DODATEK Č. 1 KE SMLOUVĚ O DÍLO

„Hodonín – Příměstský les, SO Komunikace, chodníky, cesty – lávka přes olšinu“

Z M Ě N O V Ý L I S T

číslo: ZL č. 1

SITUACE POZEMNÍ KOMUNIKACE M 1:250

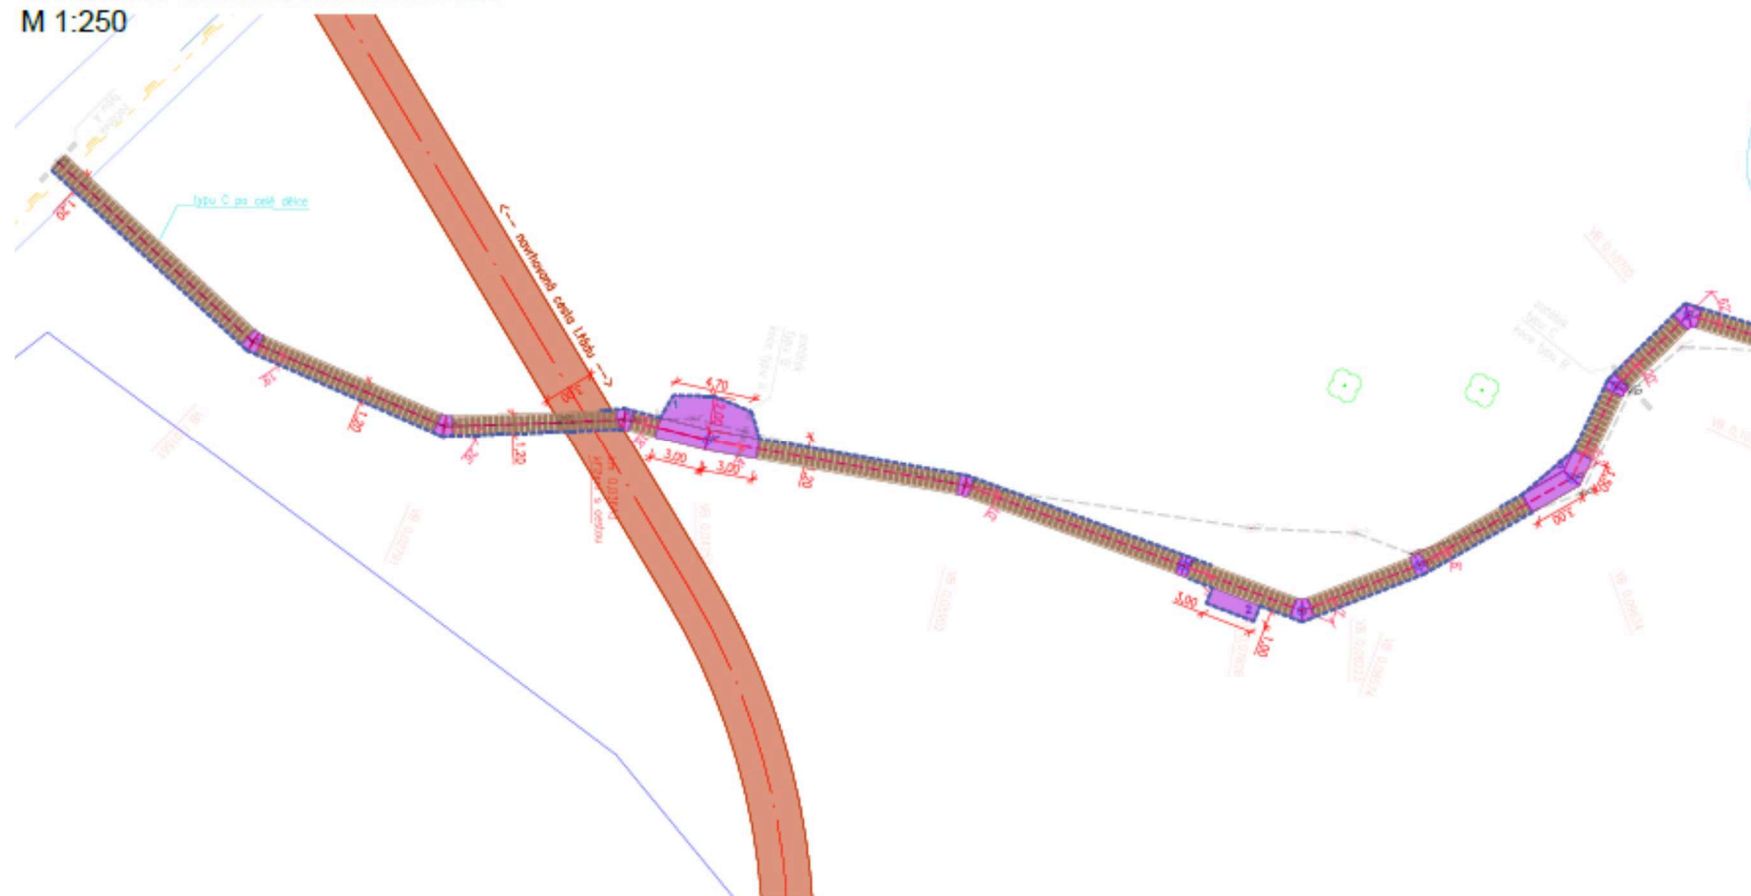
- nová osa
- - - zrušená osa
- zrušený lomový bod
- zábradlí
- přemístěný lomový bod

- * NOVÁ OSA BYLA VYMEZENÁ V TERÉNU AUTORSKÝM DOZOREM NA ZÁKLADĚ STÁVAJÍCÍHO TERÉNU
- * NA ZÁKLADĚ STÁVAJÍCÍHO TERÉNU BYL VYBRÁN JEDNOTNÝ ZPŮSOB ZALOŽENÍ - TYP C NA KŮLECH
- * ROZMĚRY ODPOČÍVADEL A ZLOMOVÝCH BODŮ BYLY UPRAVENY PODLE NOVÉ OSY
- * ZAČÁTEK A KONEC POVALOVÉHO CHODNÍKU BUDE ŘEŠEN RAMPOU
- * ZACHOVÁNÍ NIVELETY CHODNÍKU V ± 45 CM NAD TERÉNUM

délka osy	263,2 m
plocha porostu	143,3 m ²
zábradlí	281,2 m
